新北市政府文化局 函

主旨：所送「市定古蹟『安康接待室簡易維修工程』」修正後細部設計書圖及緊急搶修計畫資料1份，經核對已依審查委員意見修正，同意核定，請查照。

新北市定古蹟「安康接待室簡易維修工程委託規劃設計監造」技術服務案

11200516 安康接待室簡易維修工程會緊急搶修計畫審查意見回覆表

Project name		
安康接待室緊急搶修工程		
Drawing Name		
工作區屋頂保護工程區鋼柱鋼樑平面圖		
Job No. A22006		
Designed by	Drawn by	Approved by
-	-	-
Date	Scale	ISSUED FOR
112.04.16	A1:1/60 A3:1/120	DD
Drawing Number	Sheet	
BA2.04A	/

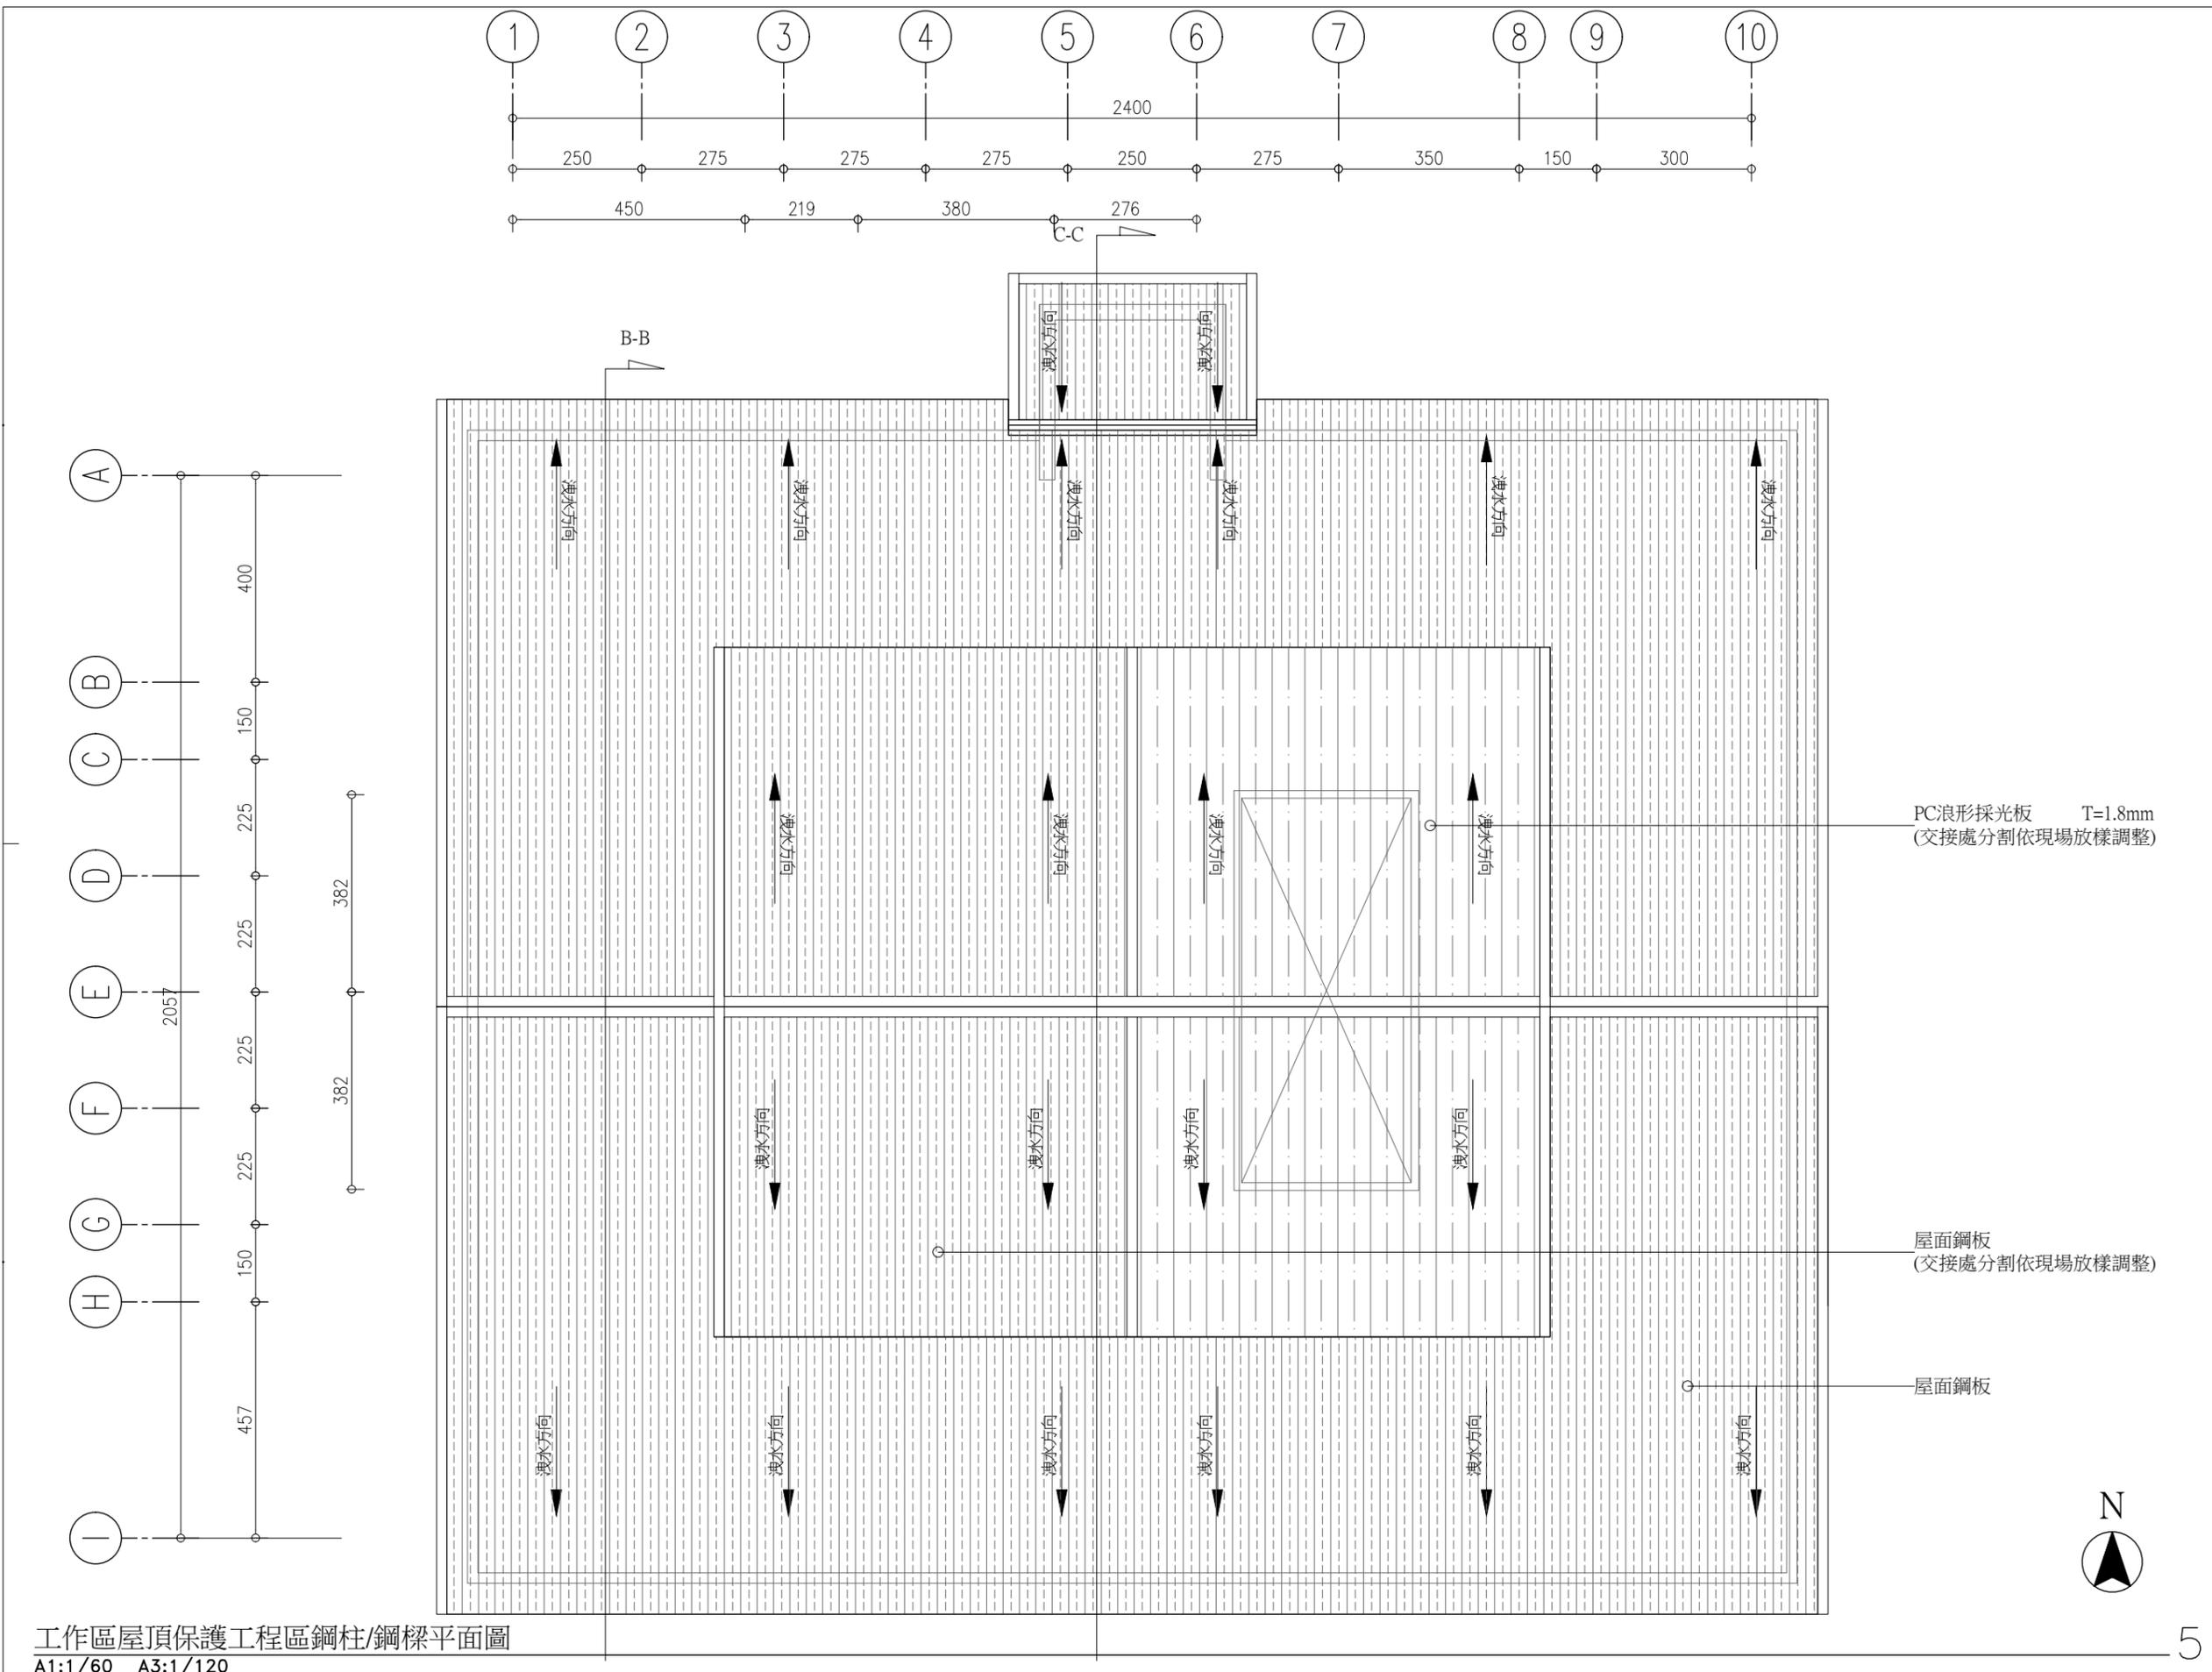
11200516安康接待室簡易維修工程會緊急搶修計畫審查意見回覆表			
	審查意見	意見回覆	對應頁次
一、張委員 震鐘			
(一)	鐵屋頂型式做法已在前幾次審查會決議核定，尊重此決議。	感謝委員意見。	
(二)	鋼柱錨定入古蹟屋頂結構版，已傷及原有防水造層請監督促施工的防水補強，施工規範載明。	感謝委員意見。	詳施工規範
(三)	屋頂簷口，建議施作封鐵板。	感謝委員意見，已修正增長屋簷，並於簷口封邊。	詳細部設計圖說BA4.01、CA4.01、DA4.01A。
二、林委員 煥程			
(一)	屋頂鋼棚請考量外觀對原建築之改變衝擊。	感謝委員意見，風貌上設置150公分以生活區原屋頂鋼棚高度為基準，而順利排水為主要方向，視覺變化稍作調整，較高處或者天井處皆已移除側封板，或改為透明採光板。	詳細部設計圖說BA2.04A、CA2.02A、DA2.02A。

(二)	棚架基礎建議可採用增加混凝土座之方案，避免對原結構鑽。	感謝委員意見，考量到以混凝土塊抵抗因屋頂鋼棚與周遭環境產生的風壓力，其形體及重量將形成長期性的靜載重，而屋頂樓板強度初步研判發現工作區審訊室空間上方有混凝土空心磚造痕跡，由於仍在進行修復及再利用計畫，解體調查須待計畫結束後辦理，目前採用策略為將鋼柱固定於柱或者樓板與牆之位置，以及加大鋼桁尺寸，使屋頂鋼棚結構成為一量體之處理方式。	詳細部設計圖說A1.11、BA2.04A、CA2.02A、DA2.02A。
(三)	棚架之結構計算請補充。	感謝委員意見，以補充棚架之結構計算書。	詳結構計算書。
(四)	廢棄物之數量與金額請再確認。	感謝委員意見，	詳工程預算書P3，貳.三.2。
三、新北市政府文化局			
(一)	本案修復再利用計畫尚未完成，本次為緊急搶並且預於今（112）年先行開放參觀，由於緊急搶修施作時已開放民眾參觀，故請注意相關動線安全。	感謝委員建議，會於圖說上補充請廠商配合館方先行開放參觀等需求，並注意參觀動線等安全設置。	
(二)	緊急搶修之相關繕紀錄請納入工作報告書內容。	感謝委員建議，目前已編列施工紀錄工項於此次內容，利用動態、靜態、及文字紀錄過程中之工種、工序，及其發展過程，與中間若有突發狀況也都屬於內容之一，完工後也會製作施工紀錄報告書供後續業主另案啟動工作報告書時翻閱。

Project name		
安康接待室緊急搶修工程		
Drawing Name		
電力系統一樓平面圖(休養區)		
Job No. A22002		
Designed by	Drawn by	Approved by
	翟靜萍	張達意
Date	Scale	ISSUED FOR
112.04.18	SCALE	ISSUE
Drawing Number	Sheet	
EE-06	6/8

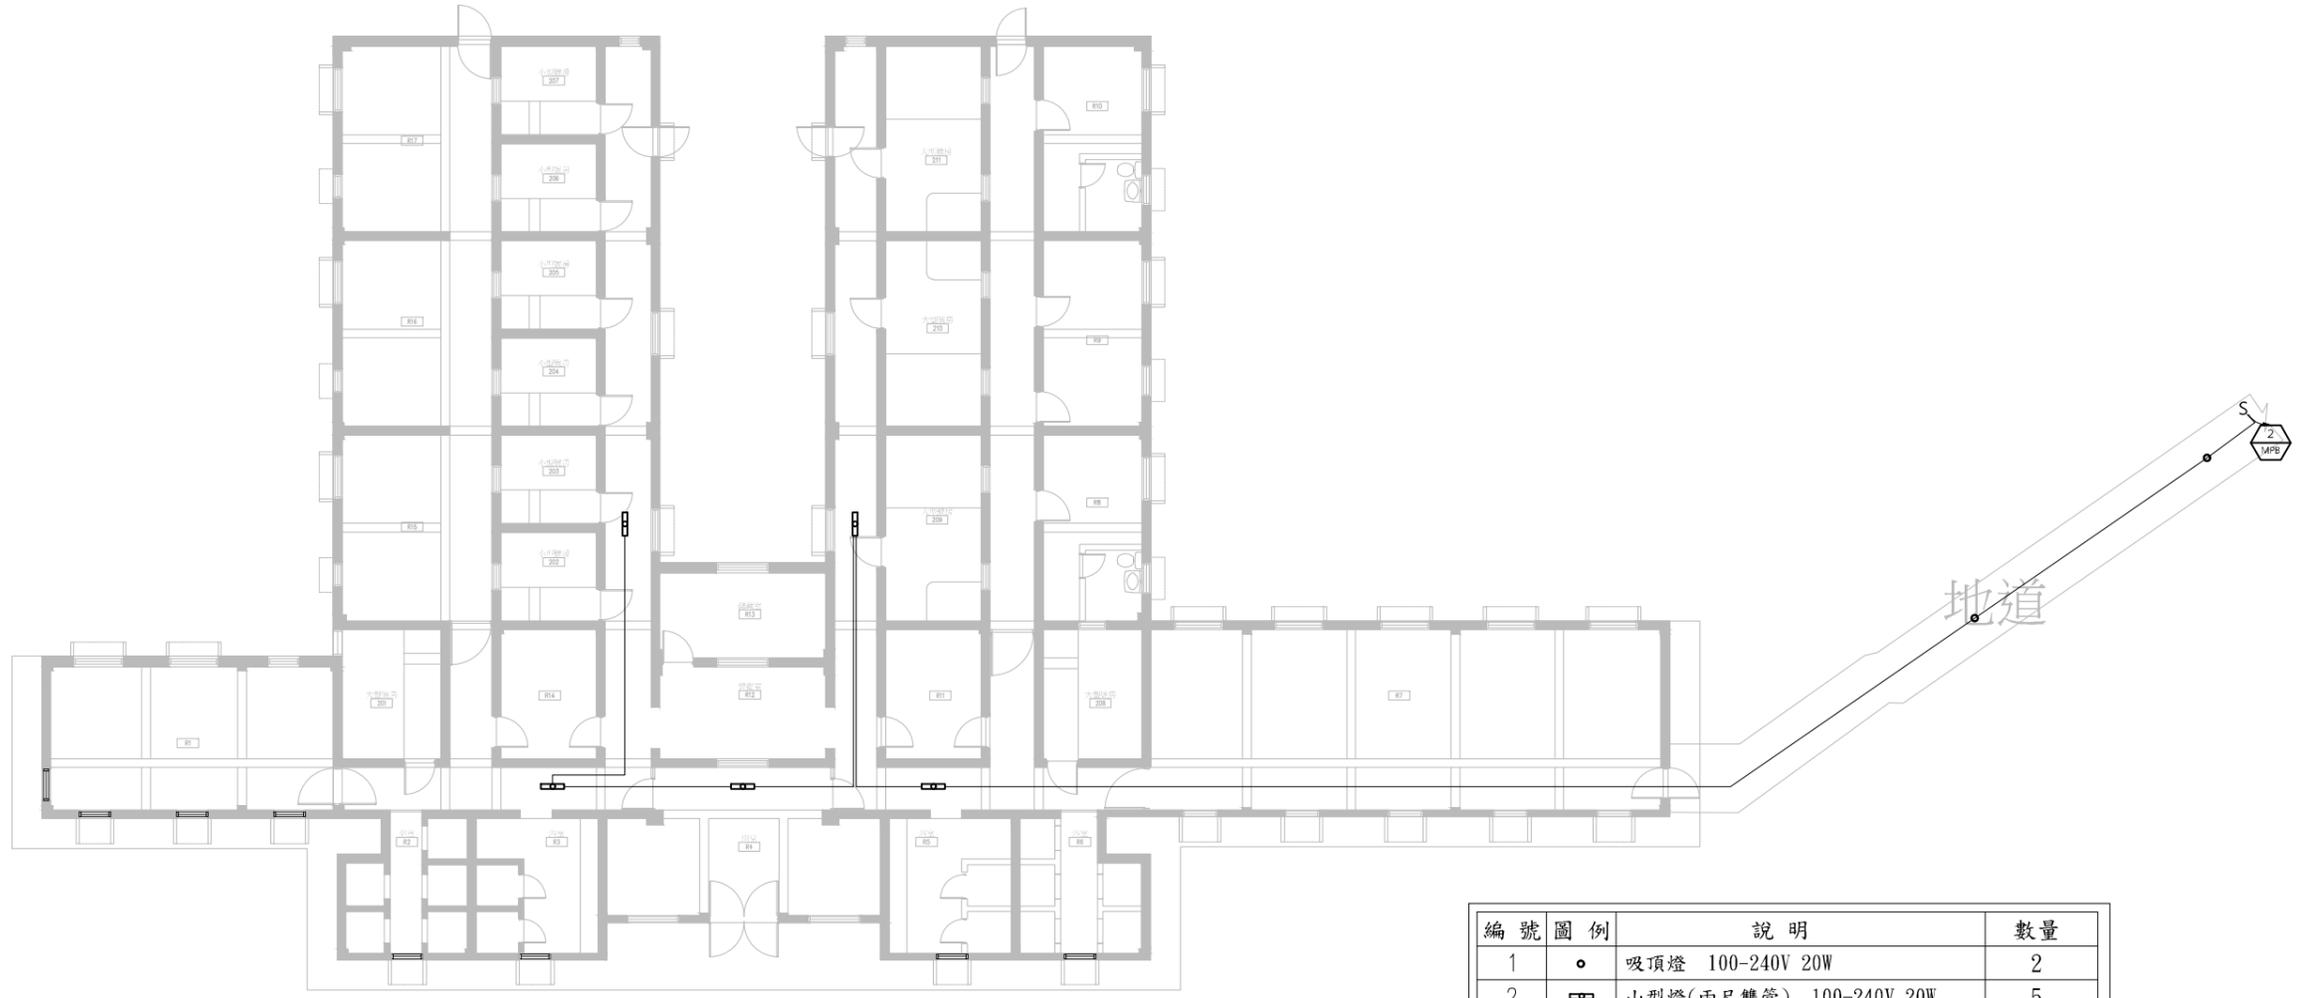
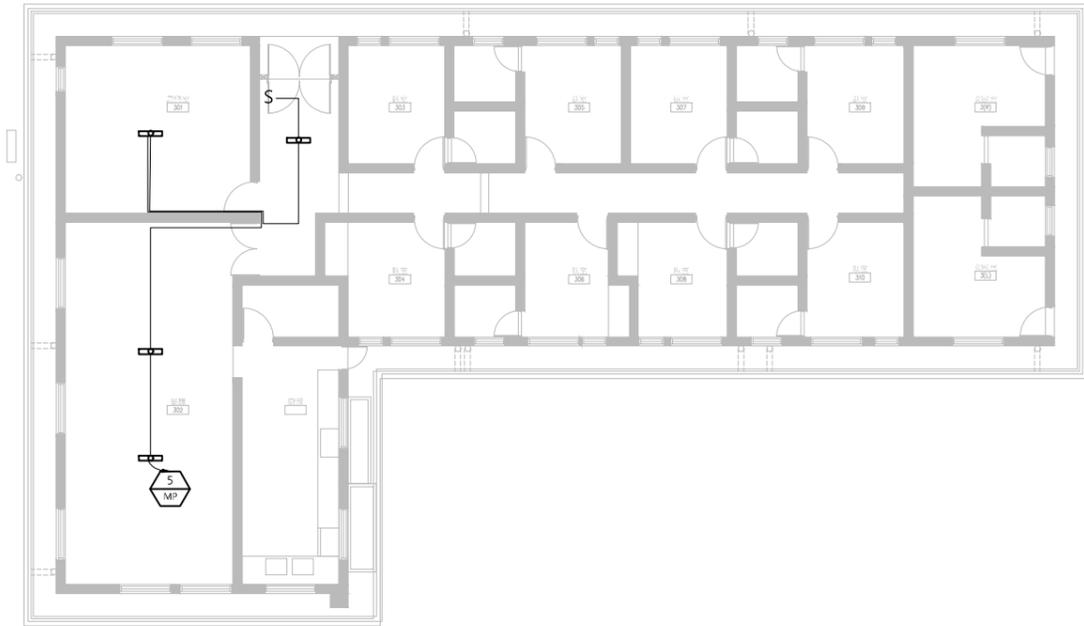
<p>(一)</p>	<p>本次工程係屬階段性修復，多位委員意見認應採可逆式設計，從修正之設計說明及對委員意見之回覆來看，未來施作後，是否在某些部分造成誤判之不可逆施作，值得釐清：</p> <p>a. 多人針對照明部分提出意見，然圖 3-2、3-3 之燈具型式是否有明確之依據？特別是聚光燈之使用，是否是 1970 年代之常用形式，應證明依據。</p> <p>b. 多位委員提出管線採用明管之方式是否恰當問題，修正後之施作仍採原設計，但正如有委員先前提到應避免或減少，此可能對外觀有改變，應釐清此究係臨時措施或未來永久措施？一如屋頂防水施作臨時性之頂蓬，清楚說明，獲得共識。</p> <p>c. 2-17 所提建物外牆附生植栽，庭院雜木林等「清理移除」，未說明是清理移除哪些。前因環境整理，周遭樹林、竹林遭疏伐，已使原來四棟建物周遭林木遮蔽之隱蔽性遭到破壞，變成清朗之開放空間，此與原遺址當年施作之規劃力求隱蔽相去甚遠。目前之修復工作中，遺址之整體周遭環境亦甚重要，不可因施作之方便或施作單位之認知，逕行施作。建議館方推薦有文資保存專長之委員組成諮詢小組，提供意見。此一建議亦適用於此次修復工程之門窗部分，究應如何清理、噴塗、刷漆等形成共識，避免造成不可逆之後果。</p>	<p>感謝委員意見，</p> <p>A. 燈具形式已經補上現勘時的照片作為參照。</p> <p>目物前修改方案，考量到參觀都是於日間進行，部分空間自然光尤其充足，這次刪減了聚光燈及其他燈具數量。</p> <p>B. 燈具已刪減數量，明管以可逆原則配置，為此階段的臨時做法，線路走屋簷下及樑下，以利再利用計畫拆除。設計部份也補充會選用與空間相符之顏色。</p> <p>C. 此次工程設定最小動作之清掃以能夠現況原樣保存、排水通暢之前提，樹木的部分也改為不移植，只做斷根及檔跟板以保留現況。</p>	<p>A. 現況燈具照片詳圖 2-38、2-39、2-40、2-41、2-42，替代之燈具形式詳 P3-3。</p> <p>B. 詳 P3-1、P3-6，機電圖說 EE-05、EE-06、EE-07。</p> <p>C. 已更正，詳 P2-13。</p>
